柏崎刈羽原子力発電所 第7号機
工事計画認可申請に係る論点整理について
(指摘事項に対する回答)

2020年6月1日
東京電力ホールディングス株式会社

廃棄物処理建屋で用いている地震応答解析手法及び応力解析手法の課題

入力地震動と接地率の関係
(接地点率35%時の加速度で規準化して比較)

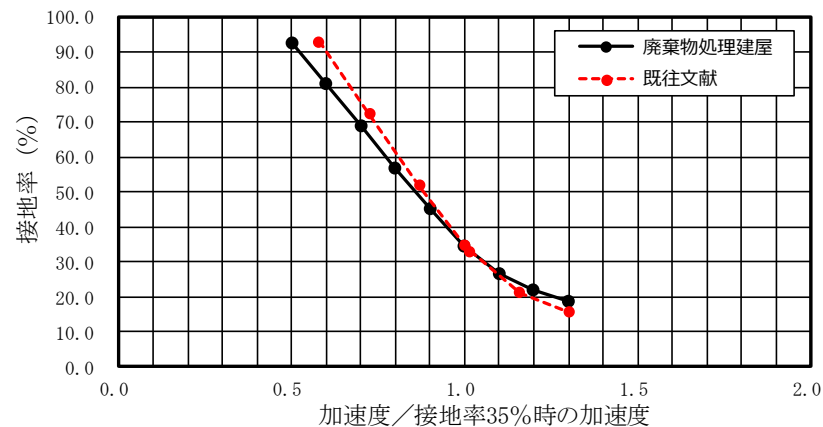
① 入力地震動と接地率の関係

廃棄物処理建屋と既往文献は、どちらも入力地震動の増加に伴って接地率が減少しており、その低下割合は両者ともよく整合している。

水平方向の最大応答加速度と接地率の関係
(接地点率35%時の加速度で規準化して比較)

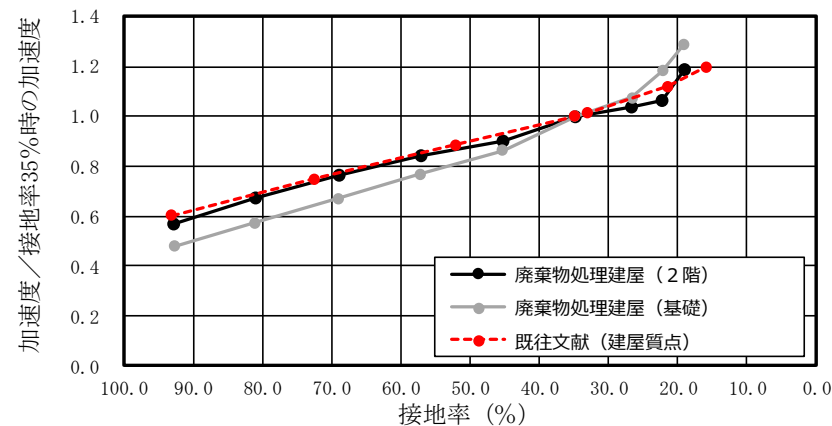
② 水平方向の最大応答加速度と接地率の関係

最小接地率の低下に伴い水平方向加速度が緩やかに増えており、廃棄物処理建屋と既往文献でよく整合していることを確認した。

誘発上下動による鉛直方向の最大応答加速度と接地率の関係
(接地率35%時の加速度で規準化して比較)

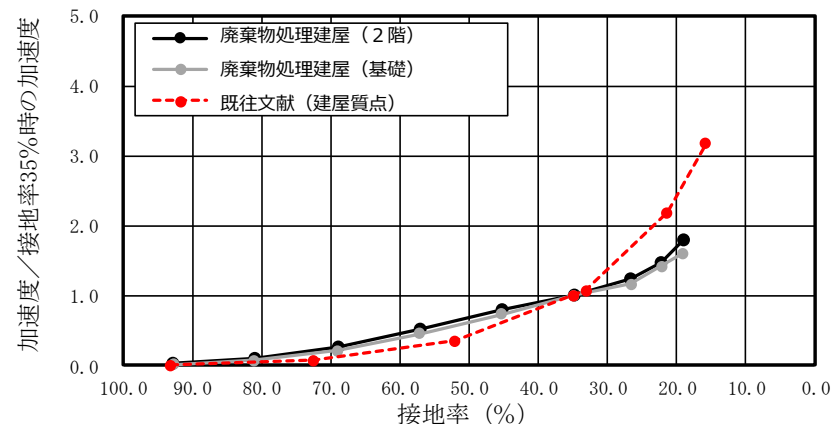
③ 誘発上下動による鉛直方向の最大応答加速度と接地率の関係

接地率の低下に伴い誘発上下動による鉛直方向加速度が緩やかに増えており、極端な応答変化は認められない。

3.1 従来の解析手法及び廃棄物処理建屋の解析手法について

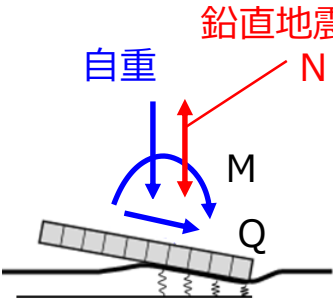
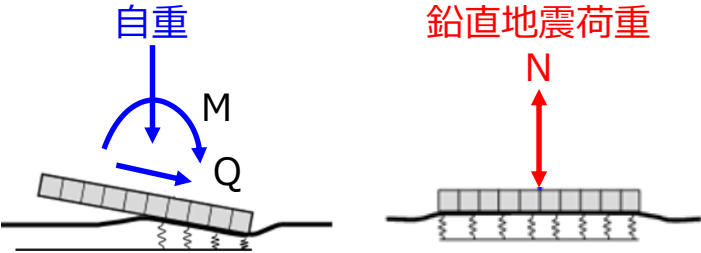
- 廃棄物処理建屋は地震時の接地率が小さく、従来の解析手法では解析できないため、水平方向と鉛直方向を分離した解析を行うこととした。

従来の解析手法	廃棄物処理建屋の解析手法
地震応答解析	<p>水平方向</p>  <p>鉛直方向</p>  <p>水平方向と鉛直方向は個別に解析する。</p>	
基礎スラブの応力解析	<p>自重</p> <p>鉛直地震荷重 N</p>  <p>水平と鉛直を同時に解析する。</p>	<p>自重</p> <p>鉛直地震荷重 N</p>  <p>水平方向</p> <p>鉛直方向</p> <p>水平方向と鉛直方向は個別に解析し、得られた応力の組合せを行う。</p>
課題	地震時の接地率が小さい場合、上向き鉛直地震荷重が大きいと解析できないことがある。	水平・鉛直同時入力による動的解析結果と比較し、分離した解析の妥当性を確認する必要がある。

3.2 応力解析手法の妥当性確認について（接地率による検討）

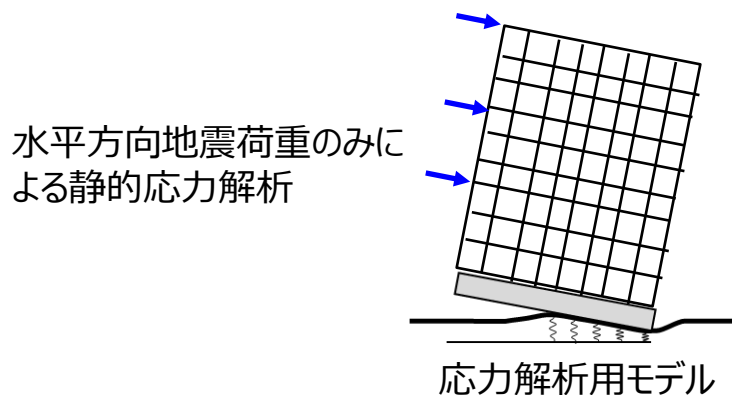
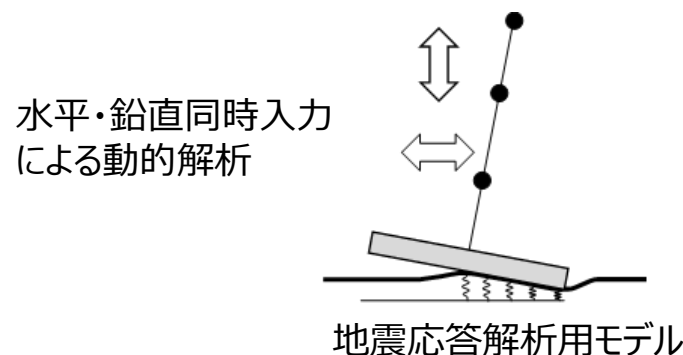
- 水平方向地震荷重のみによる静的応力解析による接地率 η_1 は、水平・鉛直同時入力による動的解析で得られた時刻歴最小接地率 η_2 と同等又は保守的な評価となることを確認する。

- 「 $\eta_1 = 19.1\%$ 」 \leq 「 $\eta_2 = 22.2\%$ 」となり、応力解析用モデルに水平地震力のみを与えて求めた接地率 η_1 は保守的な評価となることを確認した。
- また、静的解析では水平地震荷重と鉛直地震荷重を同時に作用させると解析できないものが、動的解析では解析できることを確認した。
